TRANSFORMATEUR HTA/BTA 400kVA
Commentaires suite aux réponses émises sur le Forum

Re 400kVA	TRANSFORMATEUR HTA/BTA 400kVA Commentaires suite aux réponses émises sur le Forum (comparatif des facteurs de correction proposés)					Folio N°
	JM BEAUSSY						4/8
Date	16/07/2019						
Modifié le :	25/07/2019

Re 400kVA	TRANSFORMATEUR HTA/BTA 400kVA					Folio N°
	JM BEAUSSY						5/8
Date	18/07/2019	Commentaires suite aux réponses émises sur le Forum					
Modifié le :

Re Caneco	EXTRAIT de la COPIE ECRAN (Fournie par le demandeur)	Folio N°
	JM BEAUSSY		
Date	20/07/2019		
Modifié le :	24/07/2019

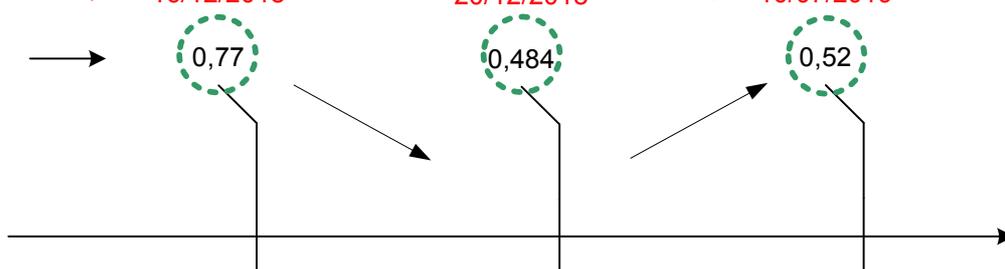
Une remise à plat s'impose et particulier en ce qui concerne les facteurs de correction applicables.

Pourquoi cette partie de yo yo
